**CCR-VIA -- COMITATO DI COORDINAMENTO REGIONALE PER LA  
VALUTAZIONE D'IMPATTO AMBIENTALE**

**Giudizio n° 3967 del 13/07/2023**  
**Prot. n° 23/0278603 del 28/06/2023**

**Oggetto:** Modifica sostanziale dell'impianto di recupero di rifiuti non pericolosi

**Tipo procedimento:** Verifica di Ottemperanza sensi dell'art. 28 del D.Lgs. 152/06 e ss.mm.ii.

Vasca di accumulo (silos) acque meteoriche

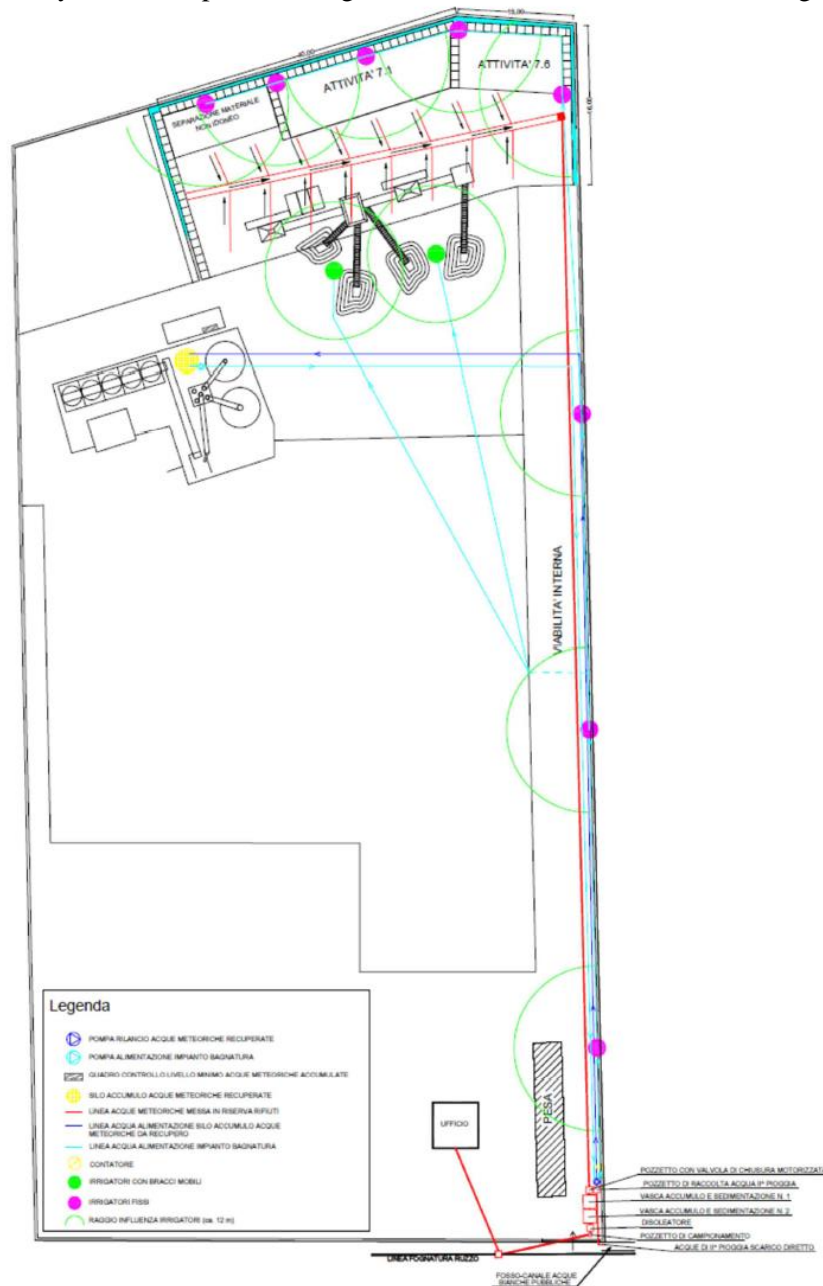
Il Tecnico asserisce che l'impianto è dotato di vasca di accumulo delle acque meteoriche (silo dedicato) di volume pari a circa 100 mc che alimenta l'impianto di bagnatura dei rifiuti e dei materiali prodotti. Il silo è stato collegato a quadro di controllo ed allarme minimo acqua in esso contenuta. Il quadro di controllo è dotato di allarme visivo ed acustico che segnala il raggiungimento del livello minimo impostato. Il quadro di

controllo è posato in cassetta esterna (grado di protezione IP 55) di dimensioni (in mm) 250 x 350 x 180, di colore grigio.
